REGIONE SICILIANA
ASSESSORATO DEL TERRITORIO E DELL'AMBIENTE
DIPARTIMENTO DELL'AMBIENTE

– PEC: baldo_srl@pec.it) (*nel seguito* Proponente) ha presentato all'Assessorato Regionale del Territorio e dell'Ambiente, n.q. di "Autorità Competente", attraverso il Portale Valutazioni Ambientali (SI-VVI), istanza di attivazione della procedura di Valutazione di Impatto Ambientale (V.I.A.) ai sensi dell'art. 23 del D.Lgs 152/2006 e ss.mm.ii., integrata ai sensi del comma 3 dell'art. 10 del D.Lgs 152/2006 e ss.mm.ii. dalla Valutazione di incidenza di cui all'articolo 5 del decreto n. 357 del 1997 per il *"Progetto per la realizzazione di un impianto fotovoltaico denominato "Ottaviano" nel Comune di Modica (Rg) di potenza pari a 9,63 Mwp e delle relative opere di connessione alla RTN"*;

ACQUISITO il Parere Istruttorio Conclusivo (PIC) n. 844/2025 della C.T.S. reso nella seduta del 28/11/2025, trasmesso al Servizio 1 D.R.A. con nota prot. n. 83488 del 03/12/2025, con il quale è stato reso parere favorevole riguardo alla compatibilità ambientale ai sensi dell'art. 25 del D. Lgs. n. 152/2006 e ss.mm.ii., parere favorevole circa la conformità del Piano Preliminare delle Terre e Rocce da Scavo al

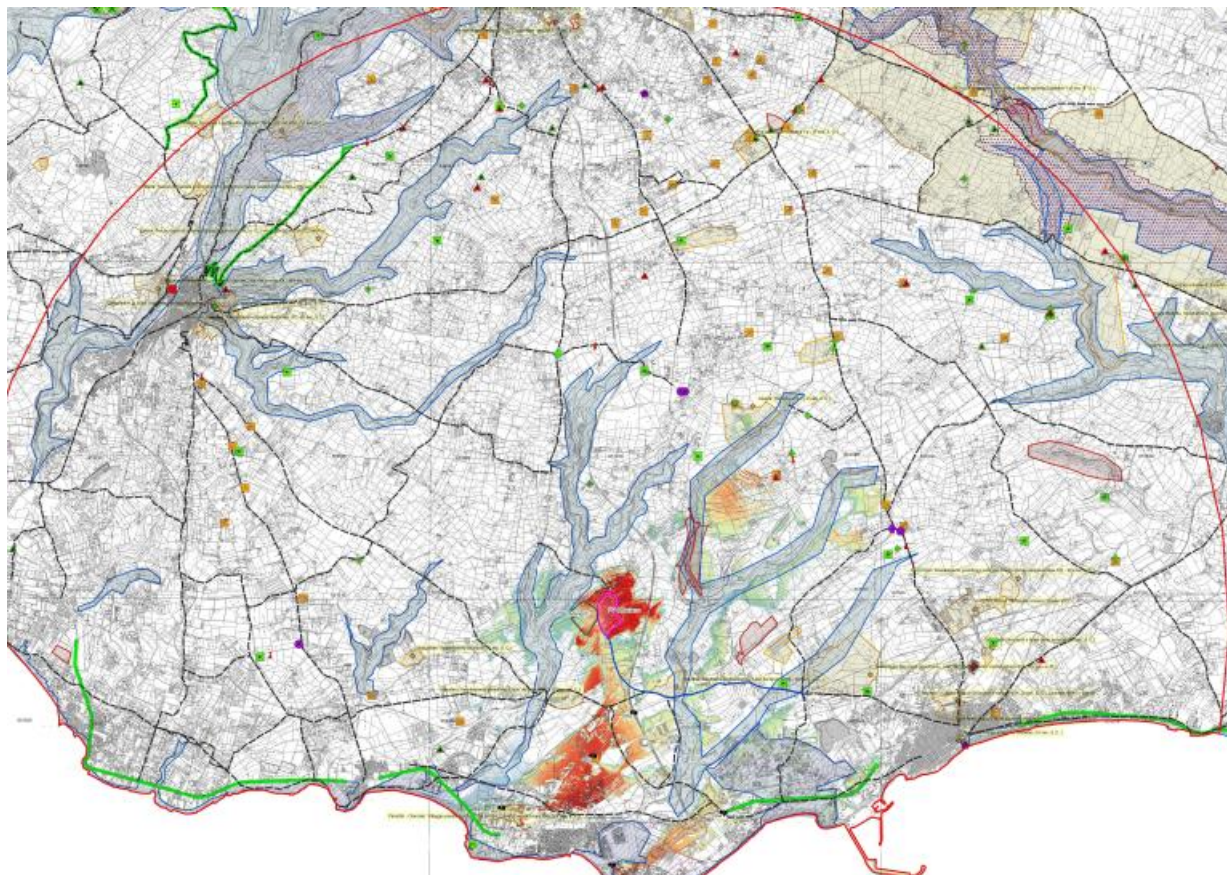
1. VISTO L'EFFETTO CUMULO – Verificato ai sensi della nota 9733/GAB del 30/10/2024, corredata da planimetria cumulativa dalla quale si evincano i vari impianti considerati nell'analisi (come da direttiva 9733/GAB);

CONSIDERATO che le elaborazioni cartografiche riportano correttamente gli impianti presenti nell'intorno (raggio 5–10 km) e che la planimetria cumulativa è conforme ai criteri regionali.
